Projet de parc photovoltaïque

Commune de Ménesplet (24)

Dossier de demande de dérogation à la
réglementation sur les espèces
protégées

Note de réponse aux demandes de
compléments de la DREAL

ANNEXE 1

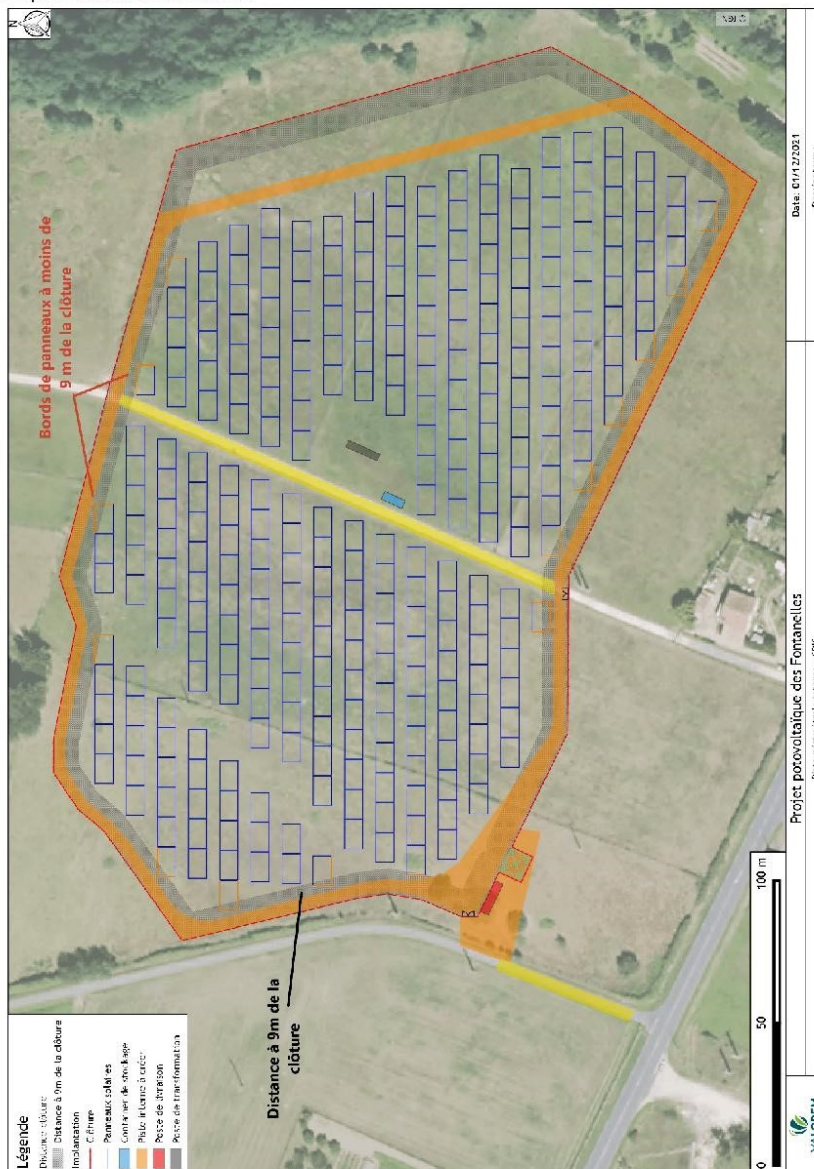
- o la distance entre la clôture et les installations sous tensions (bords des panneaux photovoltaïques) pourra être, ponctuellement, de 7,5 m.
- Ce point se justifie de part la configuration du projet déposé, dont un visuel et un descriptif sont disponibles en annexe 1. En mesure compensatoire, le SDIS et le pétitionnaire ont convenu de la mise en place :

- d'un panneautage inaltérable spécifique qui balisera ces zones de rétrécissements d'emprises (visible dans les deux sens de rotation) :
« attention emprise réduite à XXm, installations DC sous tension à moins de 5m de l'axe de la piste »

- Ces zones d'emprises réduites seront reprises sur le plan d'intervention qui sera réalisé par la société pétitionnaire et affiché à l'entrée du site, avec reprise du message d'avertissement ci-dessus.
- Les panneaux seront réalisés en concertation avec le SDIS 24 avant leur implantation sur le site.

Ces zones représentent 15 tables sur 303, et environ 125 m de la piste interne, soit environ 7 % du linéaire total. Elles se situent en zone de circulation droite, sans manœuvre nécessaire. De plus, le terrain est plat et la centrale est de petite taille (5,2 ha). Pour rappel, les bords de panneaux sont tous situés à plus de 6m de la clôture.
